Formular de evaluare a condițiilor de accesibilitate a clădirilor publice

Data: 30-06-2025

Echipa de evaluare: Popov Natalia, monitor de accesibilitate

Categorii	Indicatori	Date colectate
Localitate, raion:	Chisinau (Chisinau)	
Adresa, strada, nr.:	Petru Zadnipru 16/4	
Instituția:	BESV-1/163 (LT Dacia)	
Tipul instituției:	BESV	
Latitudinea:	47.041262 ,	
Longitudinea:	28.895127

Fig. V.23. - Exemplu de conformare a suprafețelor vitrate în cadrul foii de ușă și realizarea contrastului vizual

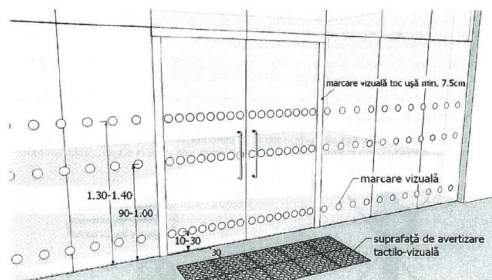
Există o singură intrare comună:	Da
Există o intrare/ieșire de rezervă?	Da
La intrarea în clădire există turnichete sau bariere rotative:	Nu
Deschiderea ușii este ușoară și necesită puțin efort (chiar dacă ușa este dotată cu amortizor):	Da
Pentru persoanele cu dizabilități este rezervată o intrare separată:	Da . Este prin lateral . Ușa nu este semnalată printr-un indicator
Dimensiuni ușă de intrare:	Dublă: 73 cm + 72 cm Standard: lumina ușii duble trebuie să fie de minim 90 cm Ușa mică din cea dublă se deschide
Prag ușă de intrare:	Un prag cu înălțimea: 3 cm Standard: pragul trebuie să fie de maxim 2 cm
Ușile de la intrare și din interiorul clădirii sunt dotate/marcate corespunzător cu semne contrastante:	Nu Standard: este o diferență de culoare contrastantă (culori închise / culori deschise) între perete și podea

Fig. V.1 Buzunare la coridoare /p.47/

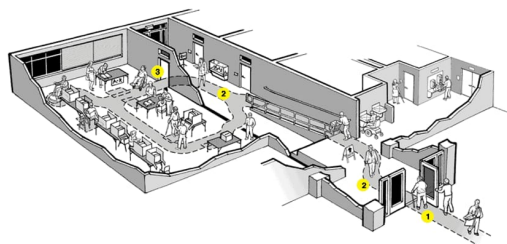
Coridoare:	Da
Lățimea coridorului (în cel mai îngust loc) este peste 150 cm?	Nu
Lățime (dacă este cazul, în cel mai îngust loc):	148 cm , există buzunare la coridoare Standard: Lățimea minimă a coridorului ar trebui să fie de cel puțin 150 cm), Dacă coridorul este îngust (până la 180 cm)
Trepte:	Nu
Pardoseala/podeaua în coridor este suprafață accesibilă:	Da
Suprafață alunecoasă:	Nu
Bariere/obstacole:	Da , sunt 2 piloni
Culori contrastante (este o diferență de culoare contrastantă (culori închise / culori deschise) între perete și podea):	Da

Fig. V.42.a Amenajarea unei cabine WC adaptate - tip A

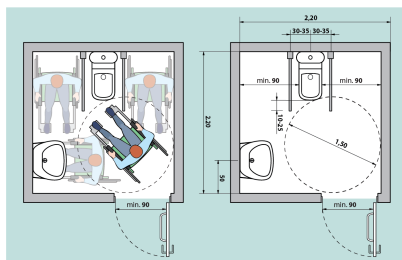
67 cm
Standard: ușa trebuie să fie de minim 90 cm

Prag cu înălțimea: 3 cm
Standard: maxim 2 cm

145 cm x 239 cm
Standard: minim 160 x 180 cm

Nu

Da , înălțimea de: 70 cm
Standard: h - 85 cm

Da , dimensiunea de: 30 cm
Standard: minim 67 cm

Categorii	Indicatori	Date colectate
	Este uscător de mâini:	Da , se află lângă lavoar , la înălțimea de: 129 cm Standard: maxim 100 cm
	Întrerupătoarele sunt poziționate la o înălțime de 80 până la 110 cm de la podea:	Nu
	Toaleta este echipată cu sistem/buton de alarmă:	Nu
	În toaletă sau cabine există cuier pentru haine:	Nu
	Culori contrastante:	Nu Standard: este o diferență de culoare contrastantă (culori închise / culori deschise) între perete și podea
	Colacul de WC este de o culoare contrastantă cu vasul de WC:	Nu
	Iluminare bună (lumină de zi și lumină artificială) în WC:	Da
